Přehledový list připomínek v lokalitě 072 / Smíchovské nádraží

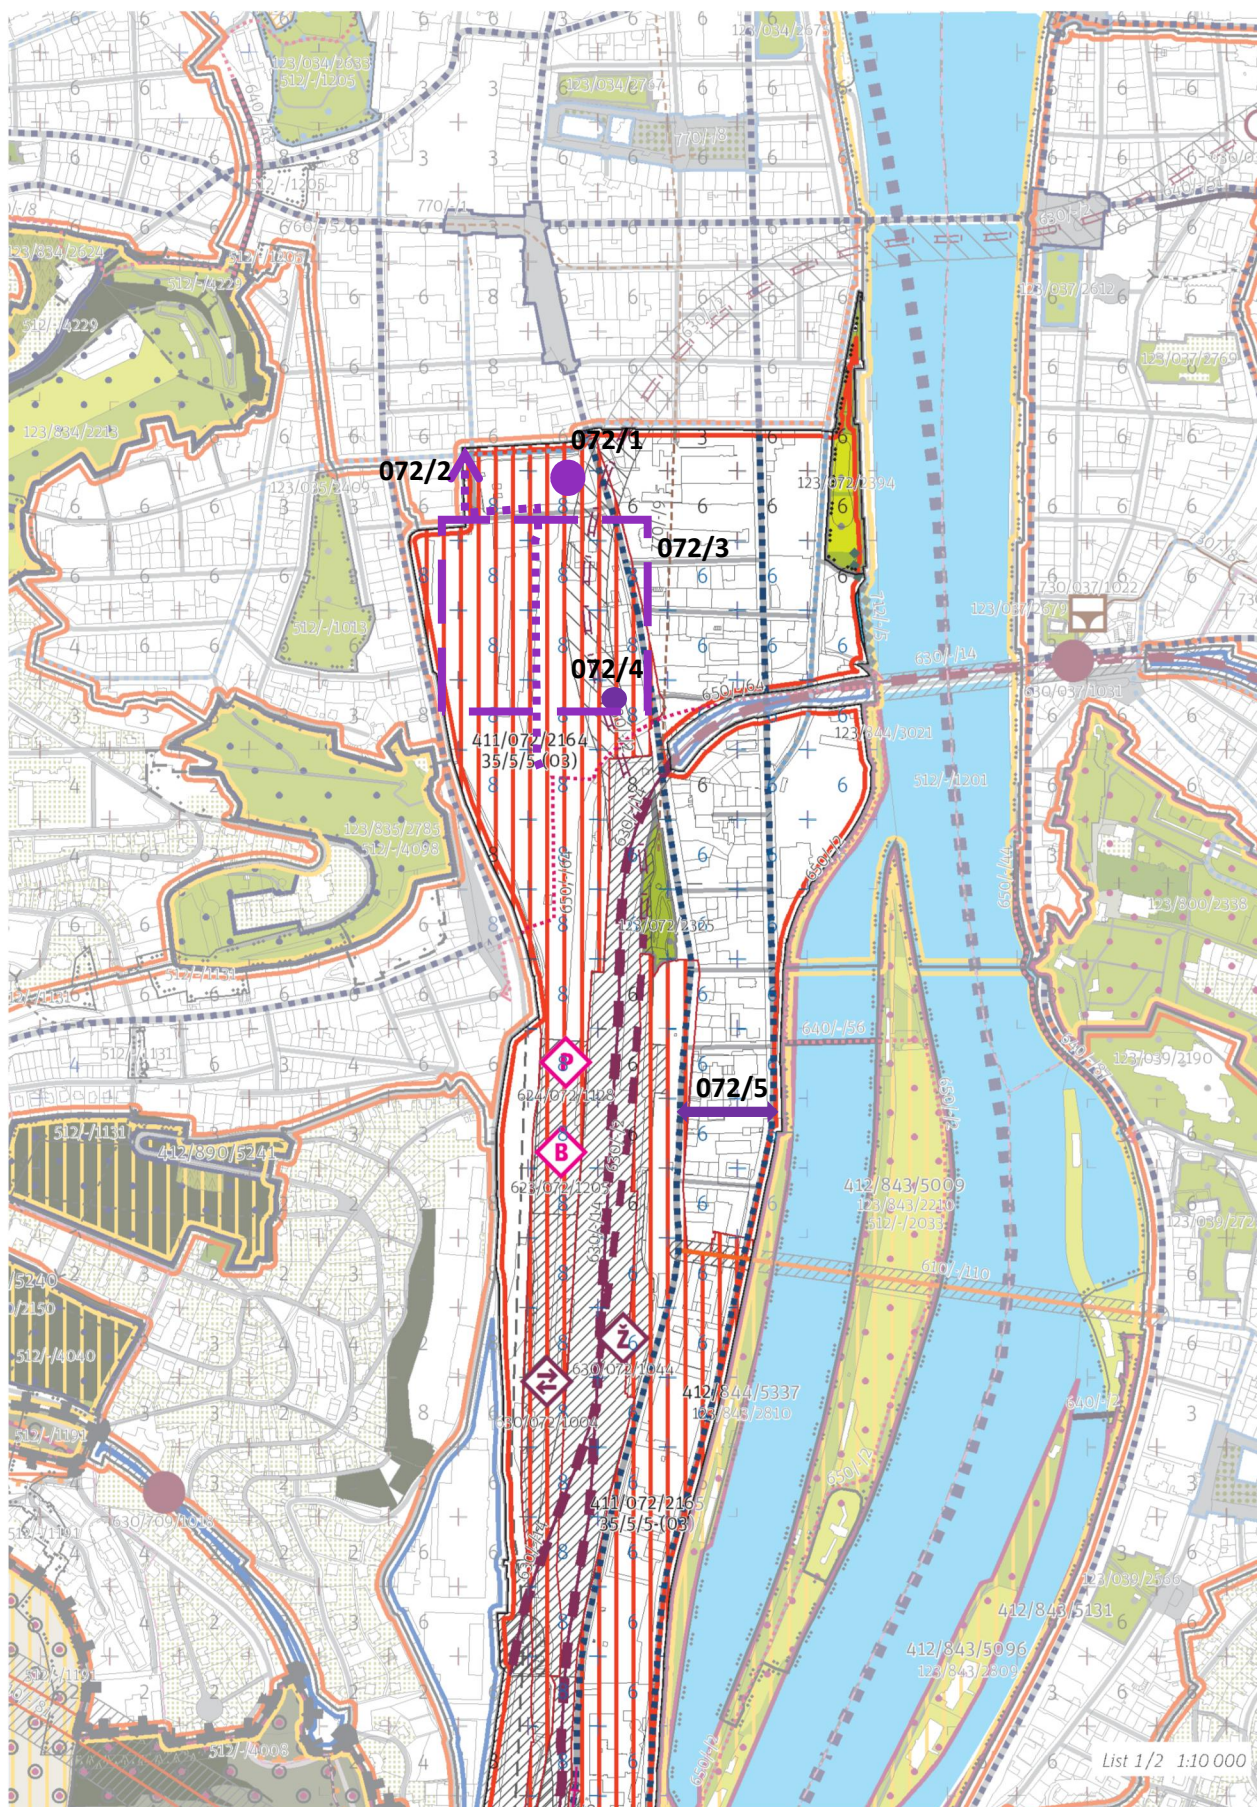
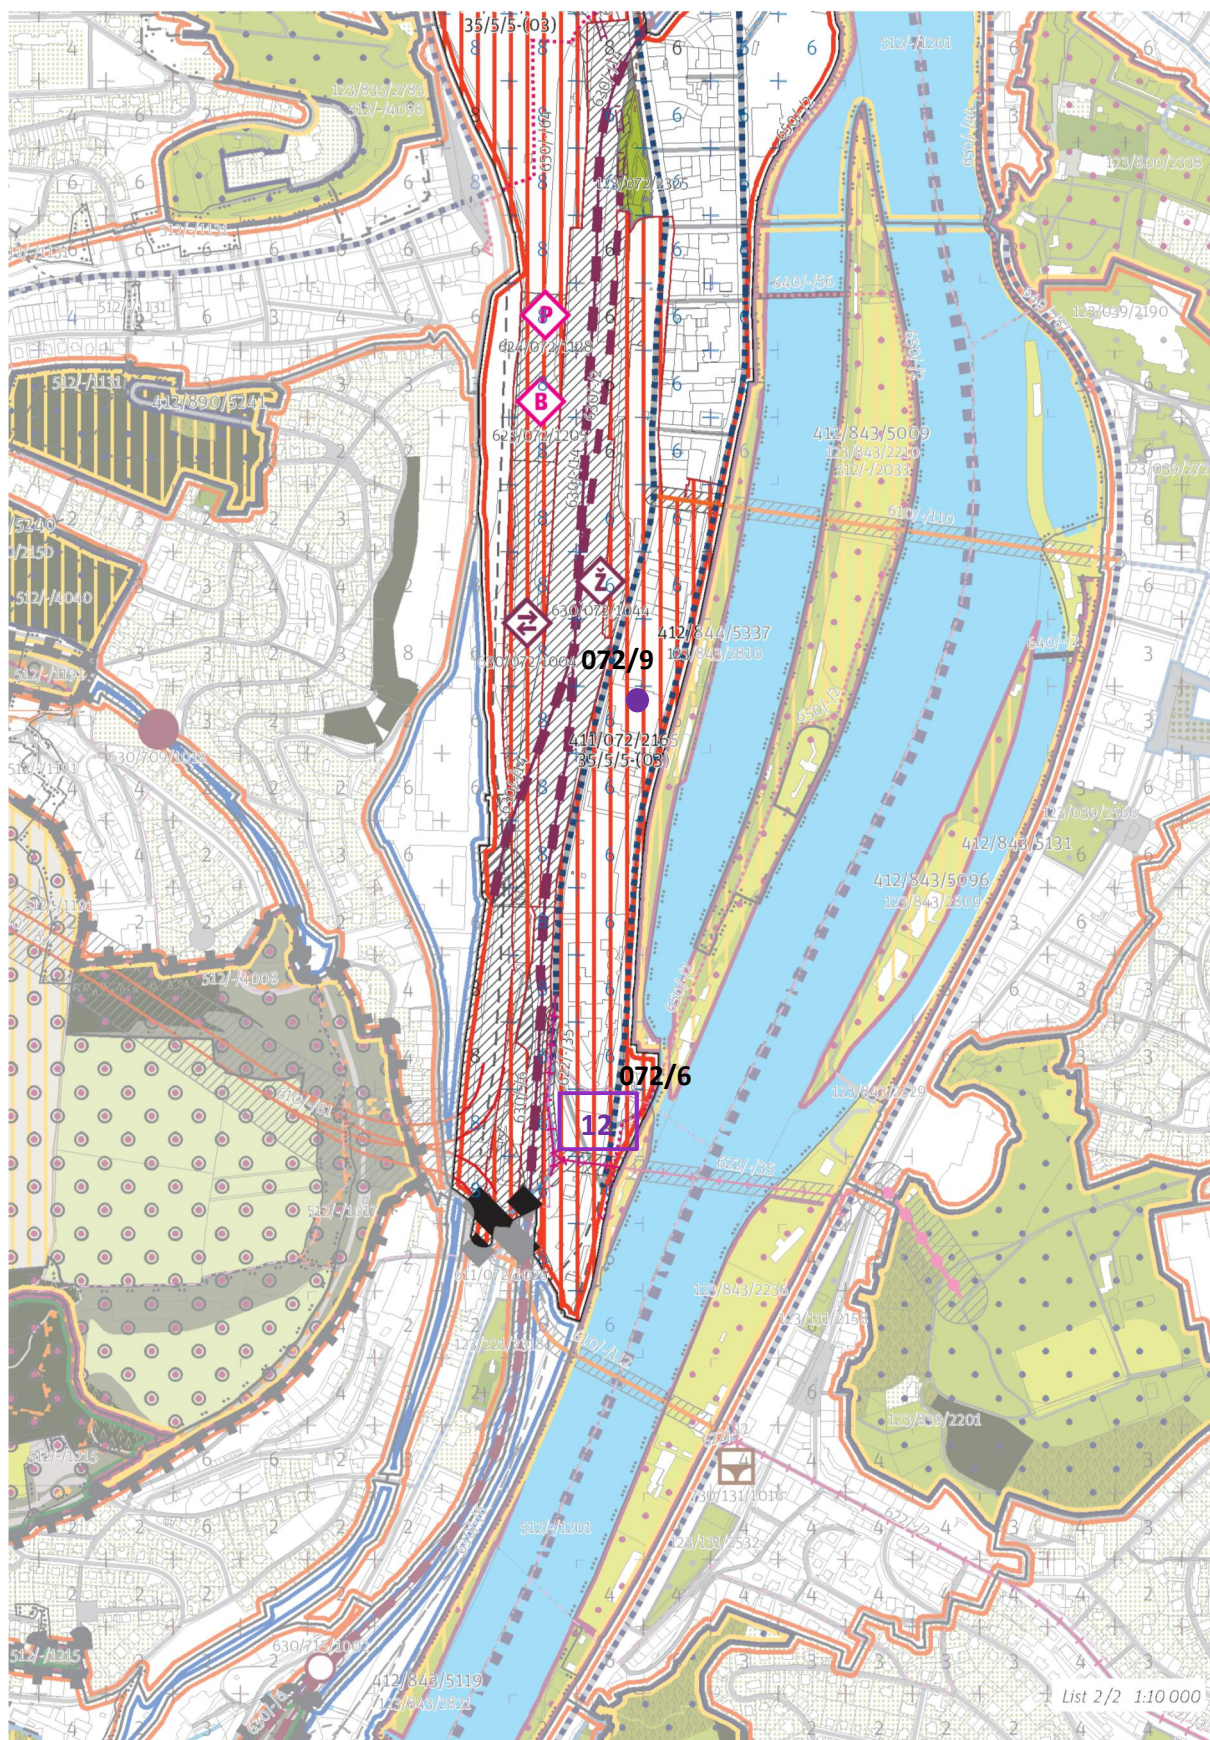
Vložení Náměstí vymezení bodem místní úrovně. Tato připomínka je zásadní.

Odůvodnění: Přetvoření současného odstaviště autobusů na náměstí mezi stávající a nově navrhovanou zástavbu Smíchov City, potenciál zbylé plochy pro umístění budovy s veřejnou funkcí.

Přidat trasu cyklostezky. Tato připomínka je zásadní.

Odůvodnění: Propojení cyklotrasy z plánovaného terminálu s B+R přes boulevard v Smíchov City na cyklostezku zmíněnou v lokalitě č. 034/Smíchov.

Zakreslit projekt Smíchov City – sever. Tato připomínka je zásadní.

Odůvodnění: Projekt Smíchov City (Sekyra Group/ A69 architekti) je v pokročilém povolovacím stádiu. DUR je pro severní dva bloky, pěší zónu, prodloužení ulice Stroupežnického a Na Valentince. Ve studii, která sloužila jako podklad ke změně ÚPn v roce 2011, jsou již zafixované a projektované dva parky a škola.

Přidat bod občanské vybavenosti. Tato připomínka je zásadní.

Odůvodnění: Nová škola v rámci nově budované čtvrti je nutností a byla na ni vyhlášena architektonická soutěž městskou částí Praha 5. Přesné umístění je určeno v projektu Smíchov City (Sekyra Group/A69 architekti).

Přidat pěší propojení. Tato připomínka je zásadní.

Odůvodnění: Zajistit pěší napojení ulice Nádražní s břehem řeky Vltavy s napojením na lávku na Císařský ostrov.

Úprava výškové regulace - podlažnost 12. Tato připomínka je zásadní.

Odůvodnění: V daném místě je nezbytné, aby bylo umožněno umístění výškové dominanty při vstupu do tohoto transformačního území (vytvoření tzv. vstupní brány do území).

Vypustit z výkresu 02 rastr Výškové regulace, ponechat jako informativní ukazatel ve Schéma 03. Tato připomínka je zásadní.

Odůvodnění: Výšková regulace pomocí čtverců 100 x 100 m je v území stabilizované lokality s jasnými objemy budov nadbytečná a nepřesná - zavádějící. Výšky hrubého rastru neodpovídají ani současné výškové hladině. PSP dostatečně jasně definují pravidla pro dostavbu proluk či přestavbu stávajících objektů - vychází se z výšky existujících objektů a také z indexu využití lokality.

Vyznačení stávající občanské vybavenosti bodem. Tato připomínka je zásadní.

Odůvodnění: Označení stávající OV z koordinačního výkresu 03 je nutné propsat také do základního výkresu 02 a tedy i do KLZ.

Vyznačení stávajícího vodního zdroje (nádrže). Tato připomínka je zásadní.

Zohlednit probíhající změnu a podněty na změny ÚPn v území: Z2772, P70/2017, P8/2017. Tato připomínka je zásadní.

Odůvodnění: Jedná se o změnu a podněty na změny ÚPn probíhající a pořizované se souhlasem MČ Praha 5. U změny 2772/00 je též nutné sledovat připomínky k této změně.
